Comune:
Ariano Irpino

**ADEGUAMENTO TECNICO DEL PROGETTO DELL'IMPIANTO EOLICO
AUTORIZZATO CON D.D. 34/2011, D.D. 368/2013, D.D. 114/2018 E
D.D. 115/2018 - 15 AEROGENERATORI**

0.1 - RELAZIONE TECNICA DELLA PROPOSTA DI ADEGUAMENTO TECNICO

Figura 2 – Confronto posizione WTG3 – in rosso turbina autorizzata, in verde la configurazione proposta.

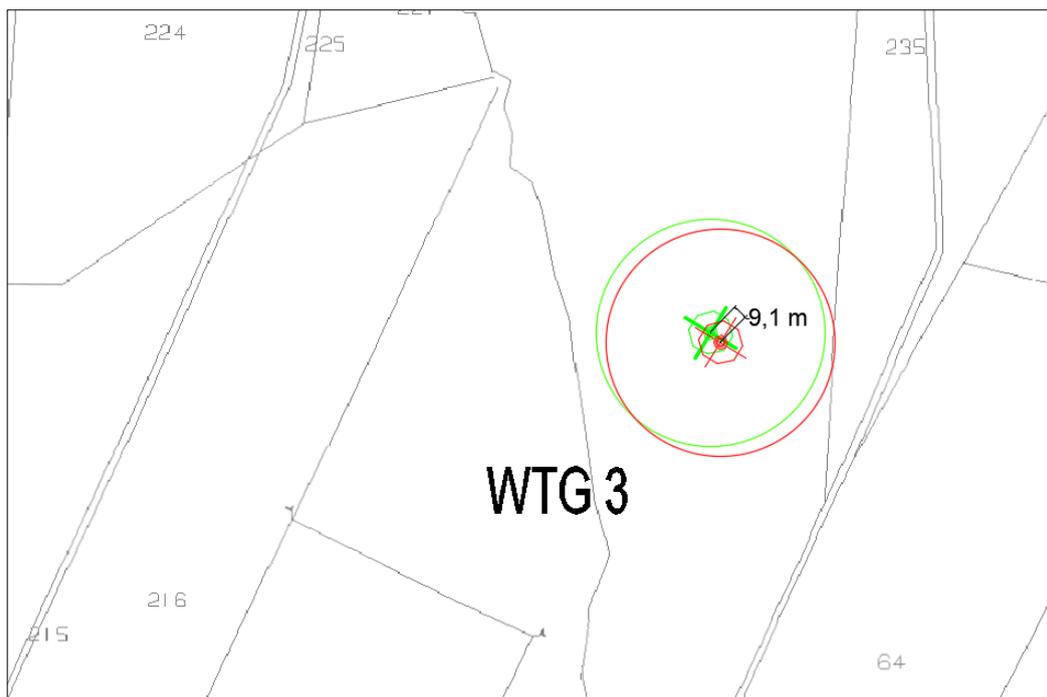
Gli stralci a seguire riportano il confronto tra la posizione delle torri autorizzate e la posizione delle torri per le quali è stata prevista l'ottimizzazione della posizione. Come si nota dagli stralci, gli aerogeneratori non

subiranno una delocalizzazione significativa rispetto alle aree sulle quali è stata già assentita la realizzazione dell'impianto. Si evidenzia che la localizzazione puntuale delle turbine deve tener conto del margine di errore di georeferenziazione rispetto alla loro ipotesi approvata con VIA emessa con DD 22/11, dovuta alla strumentazione tecnologicamente più evoluta, utilizzata nel corso della progettazione delle varianti. Pertanto, nella maggior parte dei casi, l'ubicazione delle turbine nel layout attualmente in corso di approvazione, non rientra nel campo degli spostamenti rispetto all'autorizzato, bensì deve essere considerata quale puntuale allocazione georeferenzata del progetto esecutivo, finalizzata al rispetto dei confini catastali riscontrabili in campo.

Figura 15 – Viabilità di accesso torri WTG10-WTG11: a sinistra la configurazione di impianto autorizzata, a destra la configurazione a seguito dell'adeguamento tecnico eseguito. In verde gli interventi di adeguamento della viabilità esistente mentre in marrone i tracciati di nuova viabilità.

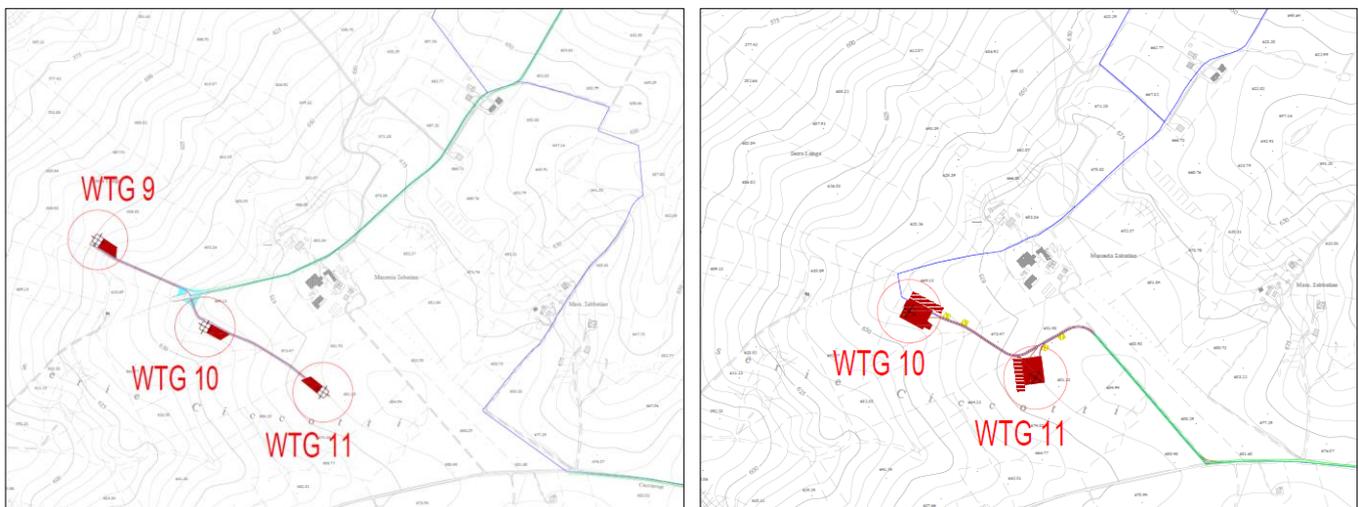
La proposta progettuale prevede di realizzare l'accesso alle turbine a partire dalla strada Vicinale Cararone Monteleone, attraverso l'adeguamento di circa 400 m della strada a servizio della Masseria Sabatino e, quindi, la realizzazione di un breve raccordo viario per raggiungere la posizione della torre WTG11. A seguito dei rilievi topografici è stato inoltre ottimizzato il collegamento viario tra le turbine WTG10-WTG11 in modo da consentire il transito dei mezzi riducendo i movimenti di terra e le alterazioni morfologiche.

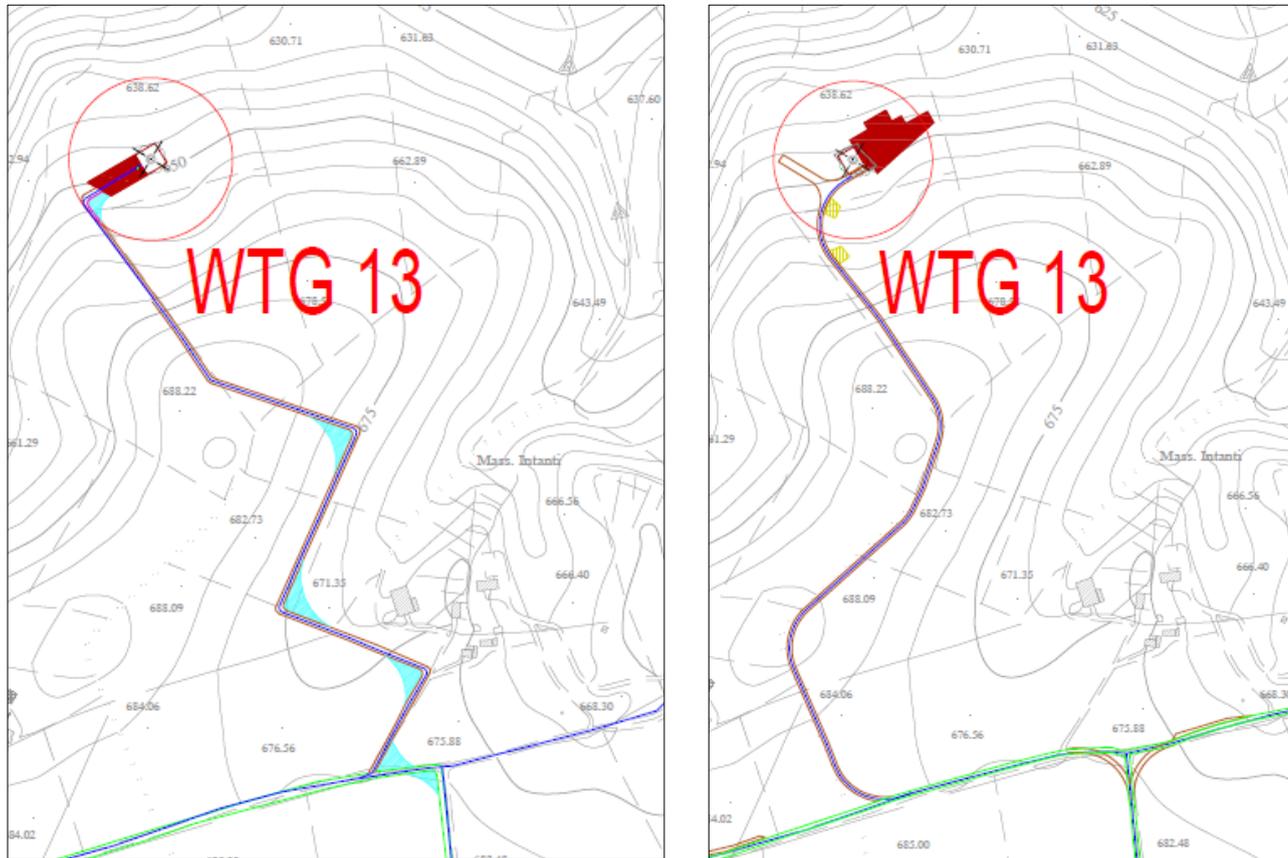
Per l'accesso alla turbina WTG13, il progetto definitivo autorizzato prevede la realizzazione di una nuova strada lunga circa 800 m a partire dalla strada vicinale Coccarone, ricalcando in parte la strada di accesso alla Masseria Intanti. Il tracciato autorizzato, oltre a richiedere dei necessari allargamenti temporanei in corrispondenza delle curve più strette, attraversa un impluvio affluente del torrente di Vena ed attraversa sia l'area archeologica che la relativa fascia di rispetto censite dal PUC di Ariano Irpino in corrispondenza di Masseria Intanti.

Intanti e della relativa area di rispetto censite dal PUC di Ariano Irpino.

Inoltre, determinerà anche l'interessamento di un numero inferiore di particelle catastali.

Figura 17 – Viabilità di accesso torre WTG34: a sinistra la configurazione di impianto autorizzata, a destra la configurazione a seguito dell'adeguamento tecnico eseguito. In verde gli interventi di adeguamento della viabilità esistente mentre in marrone i tracciati di nuova viabilità.

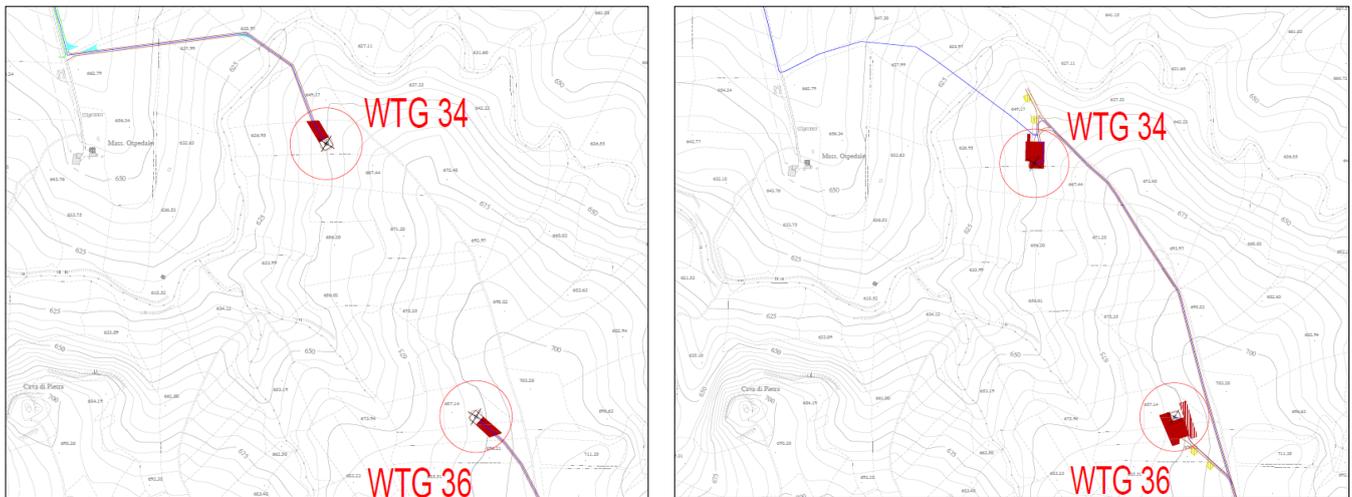
Per l'accesso alla turbina WTG34, il progetto definitivo autorizzato prevede l'adeguamento di circa 695 m della strada vicinale Creta e la realizzazione di una nuova strada lunga circa 620 m con attraversamento sul Torrente Cervaro. Complessivamente gli interventi sulla viabilità riguardano uno sviluppo di circa 1315 m.

La proposta progettuale prevede di realizzare una nuova strada lunga 1000 m collegando direttamente la turbina WTG34 alla turbina WTG36 ricalando una pista già usata per la conduzione dei fondi e mantenendo il tracciato stradale sulla linea di colmo del crinale evitando di intervenire nel fondo alveo e, quindi, evitando aree meno stabili. Al termine dei lavori di montaggio è prevista la dismissione di parte degli interventi di nuova viabilità, lasciando a regime solo il raccordo viario necessario per l'accesso alla turbina WTG34.

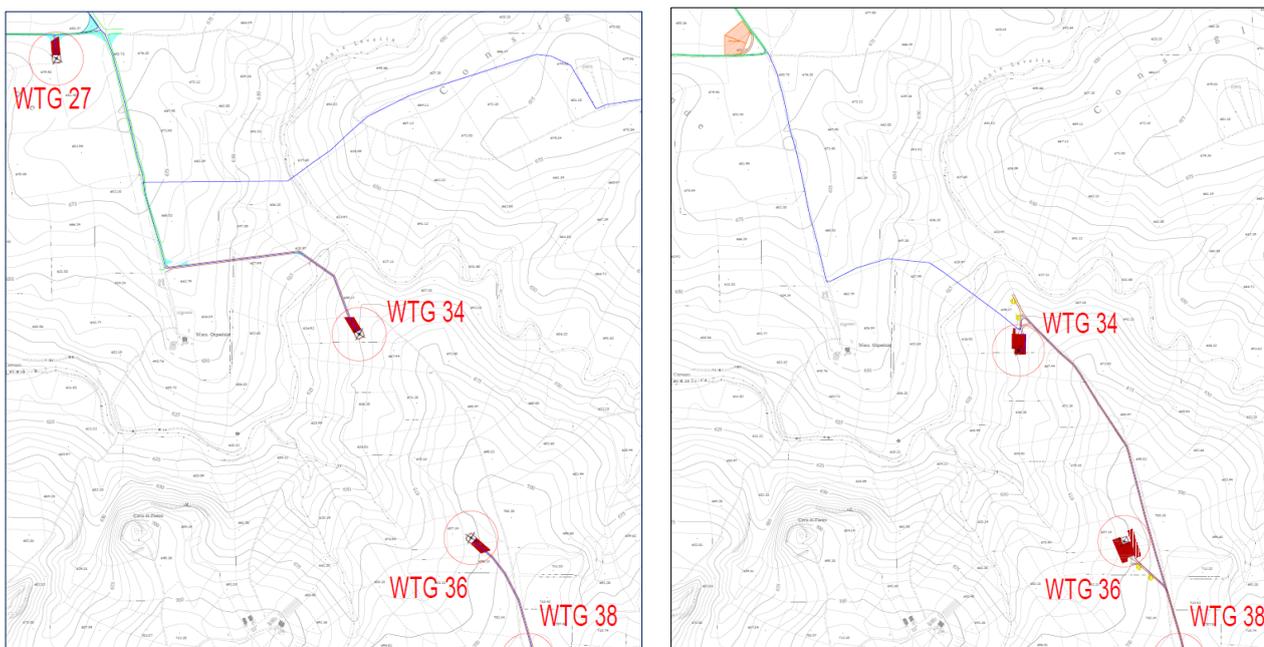
La nuova soluzione progettuale oltre a ridurre complessivamente gli interventi sulla viabilità, evita la realizzazione dell'attraversamento sul torrente Cervaro che, essendo iscritto nell'elenco delle acque pubbliche, è sottoposto a tutela paesaggistica. Inoltre, si riducono gli interventi di nuova viabilità che nella configurazione a regime sussisteranno nel buffer di rispetto fluviale (fascia dei 150 m).

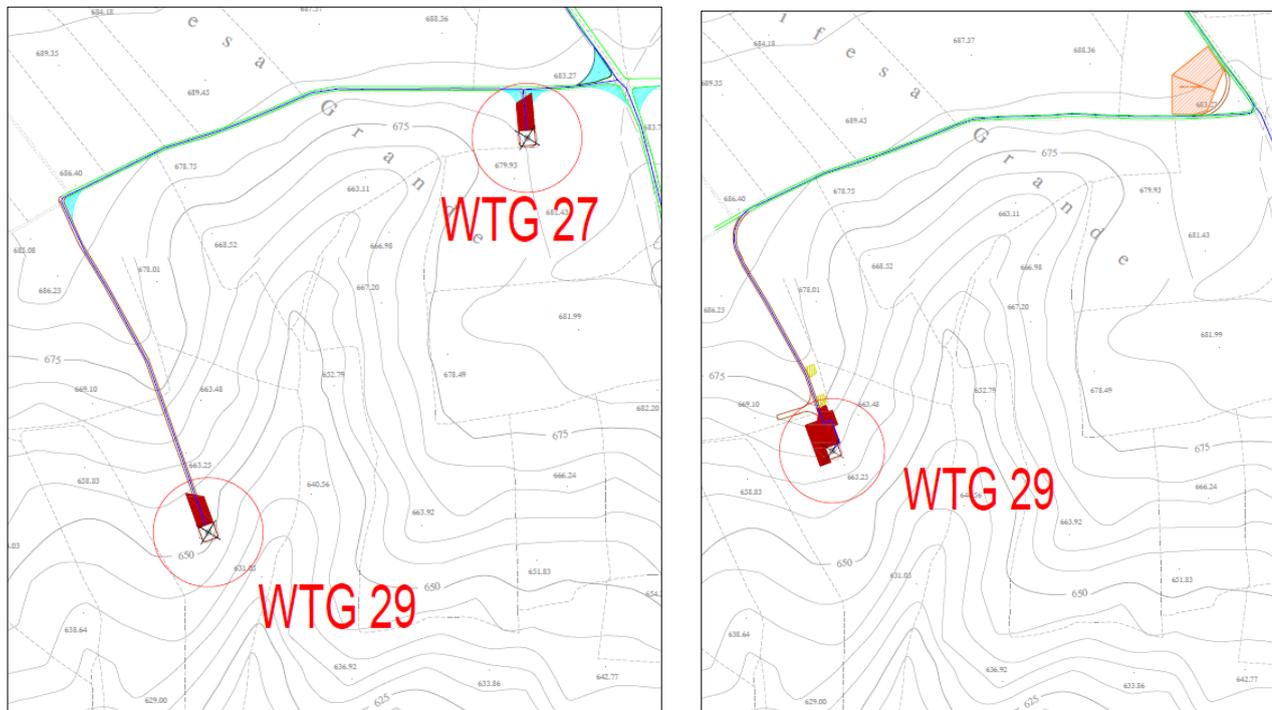
Lo spostamento della WTG29 conseguente alle ottimizzazioni progettuali precedentemente descritte consente di ridurre la lunghezza della strada di accesso alla stessa turbina. In particolare, l'ottimizzazione riduce di circa 150 m la viabilità di servizio all'aerogeneratore, non modificando il percorso della parte necessaria già autorizzata.

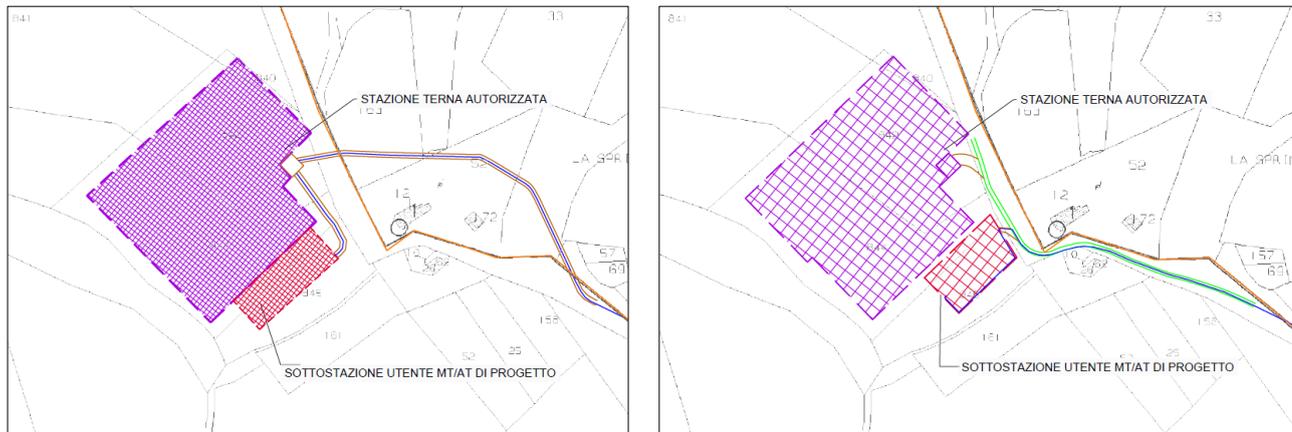
Per quanto riguarda l'accesso alla sottostazione, il progetto definitivo autorizzato prevede la realizzazione di una strada lunga circa 370 m a partire dalla Strada Comunale "Gippone Castelfranco" che bypassa a nord la Masseria La Sprinia.

Pertanto, al fine di ridurre gli interventi di nuova viabilità e gli impatti sul contesto della Masseria La Sprinia, con la presente proposta di adeguamento tecnico si prevede di utilizzare per l'accesso in stazione la strada esistente previa sistemazione del sedime stradale.

Figura 21 – Cavidotto a servizio delle torri WTG10-WTG11: a sinistra la configurazione di impianto autorizzata, a destra la configurazione a seguito dell'adeguamento tecnico eseguito. Il tracciato del cavidotto è riportato in blu.

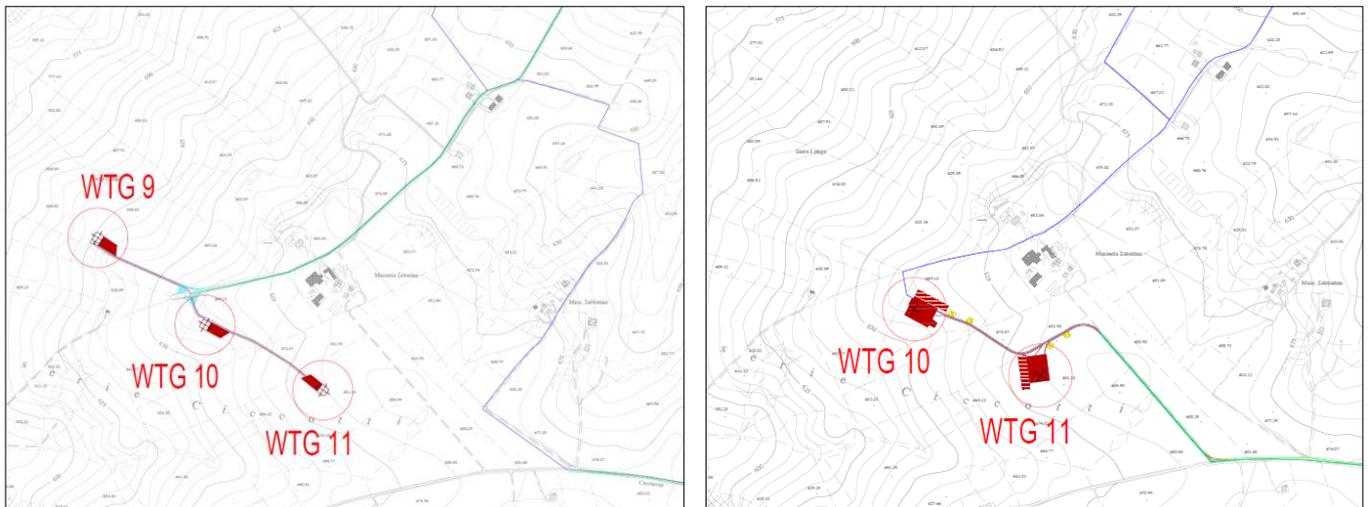
Il tracciato del cavidotto a servizio delle turbine WTG10-WTG11 è stato ottimizzato a seguito della ridefinizione della viabilità di accesso alle turbine e dell'eliminazione della turbina WTG9. L'ottimizzazione progettuale oltre a tenere il tracciato del cavidotto lungo la viabilità di servizio, precedentemente previsto su terreno, consente anche di ridurre lo sviluppo complessivo del cablaggio. Infatti, a seguito dell'adeguamento tecnico, il tracciato del cavidotto a servizio delle torri WTG10-WTG11 si riduce di circa 710 m.

Figura 22 – Cavidotto a servizio delle torri WTG36-WTG38-WTG39: a sinistra la configurazione di impianto autorizzata, a destra la configurazione a seguito dell'adeguamento tecnico eseguito. Il tracciato del cavidotto è riportato in blu.

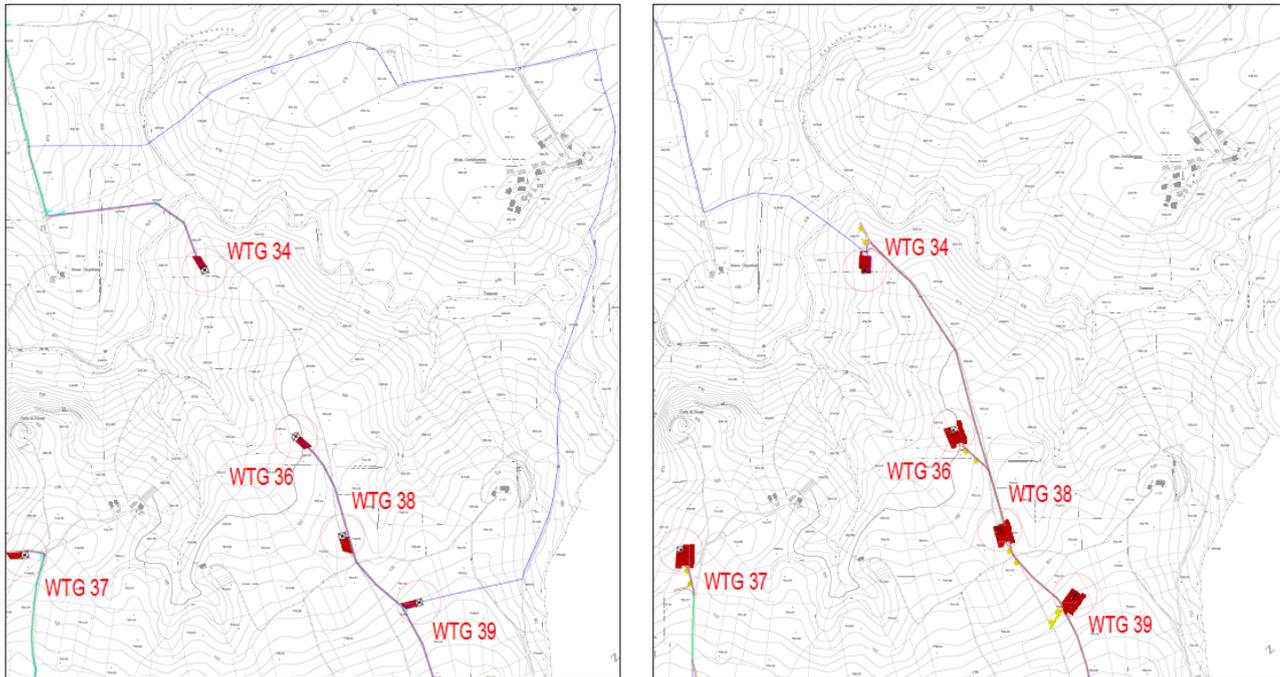
Secondo il progetto definitivo autorizzato il cavidotto a servizio delle torri WTG36-WTG38-WTG39 si raccorda al cavidotto a servizio della torre WTG34 seguendo la strada comune Zungoli Sevignano, la strada vicinale Creta e in parte i terreni lungo i limiti di proprietà. Tale collegamento presenta uno sviluppo complessivo di circa 4,38 km ed attraversa il torrente La Vella e il Torrente Cervaro.

Al fine di ottimizzare lo sviluppo del tracciato del cavidotto, si prevede di collegare il gruppo WTG36-WTG38-WTG39 direttamente con la torre WTG34 posando il cavidotto lungo la strada anch'essa oggetto del presente adeguamento tecnico. In tal modo, oltre ad evitare la realizzazione di circa 3,44 km di cavidotto, si evita anche la realizzazione degli attraversamenti sui torrenti La Vella e Cervaro, con conseguente riduzione degli impatti di tipo ambientale e paesaggistico. Inoltre, a seguito dei rilievi topografici di dettaglio, è stato ottimizzato anche il tracciato del cavidotto che si sviluppa a Nord della WTG34 nel tratto in attraversamento sul torrente Cervaro, già previsto nel progetto autorizzato, in modo da migliorare l'interessamento del vincolo paesaggistico.

Figura 23 – Cavidotto a servizio della torre WTG3: a sinistra la configurazione di impianto autorizzata, a destra la configurazione a seguito dell'adeguamento tecnico eseguito. Il tracciato del cavidotto è riportato in blu.

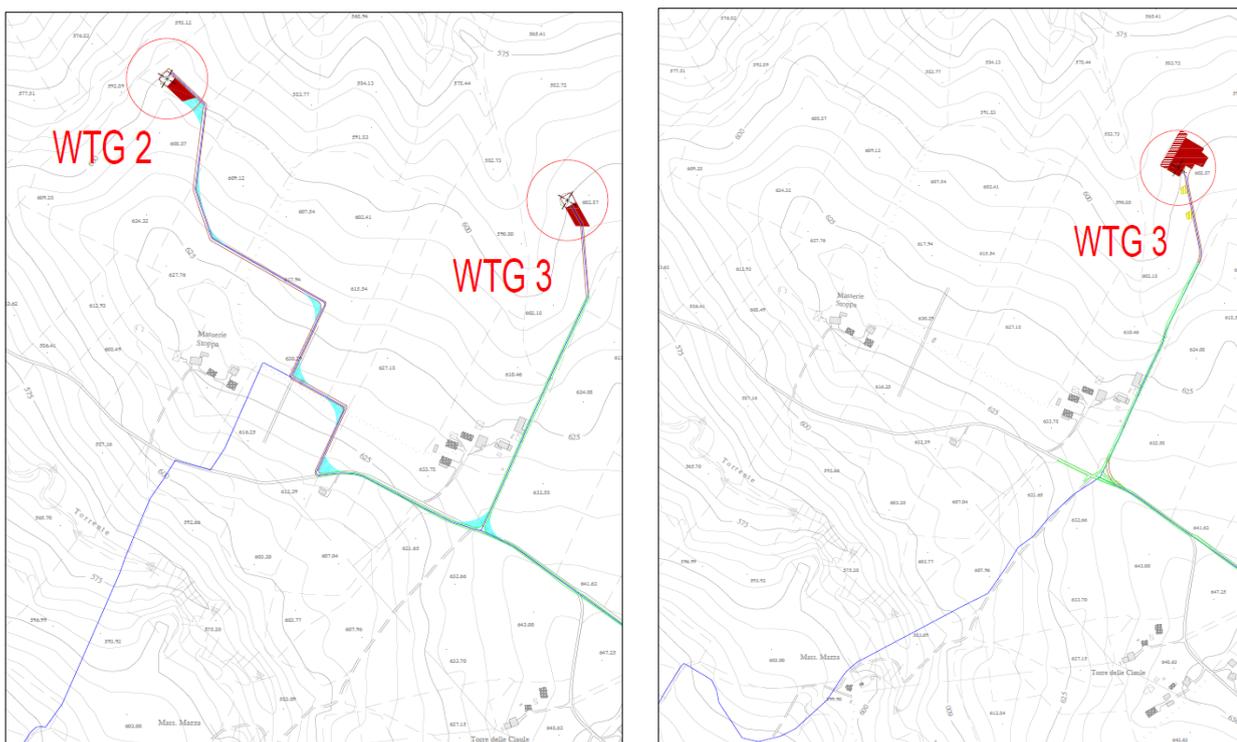
A seguito dell'eliminazione della WTG2 è stato ottimizzato il cavidotto di collegamento della WTG3 verso la stazione seguendo un nuovo tracciato che riduce lo sviluppo del cavidotto di circa 400 m. Il nuovo tracciato, così come nella configurazione autorizzata, continua ad attraversare il torrente Vena. L'attraversamento verrà eseguito in TOC, come da progetto autorizzato, ma in un punto più a monte, come evidente dal confronto che segue.
